# ZMĚNA Č. 5 ÚZEMNÍHO PLÁNU VOHANČICE

## NÁVRH

### ZMĚNY Č. 5 ÚZEMNÍHO PLÁNU VOHANČICE

## Změnu č. 5 Územního plánu Vohančice

obrázek - vzorový štít „A+B“ (vlevo), vzorový štít „C+D“ (vpravo)

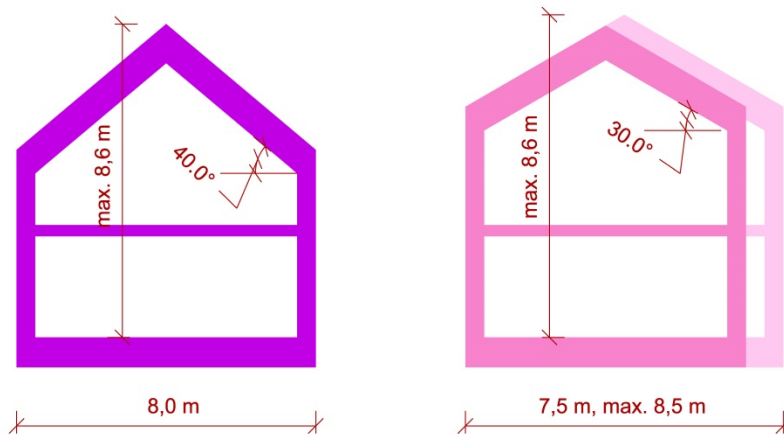
#### vzorový štít "A+B"

hlavní objemy domů "A" a "B" musí odpovídat proporcím vzorového štítu "A+B":

sklon střechy 40 stupňů, symetrické střešní roviny, max. výška hřebene 8,6 m nad úrovní vstupního podlaží, šířka hlavního objemu max. 8,0 m.

#### vzorový štít "C+D"

hlavní objemy domů "C" a "D" musí odpovídat proporcím vzorového štítu "C+D":

sklon střechy 30 stupňů, symetrické střešní roviny, max. výška hřebene 8,6 m nad úrovní vstupního podlaží, hloubka hlavního objemu 7,5 - 8,5 m.
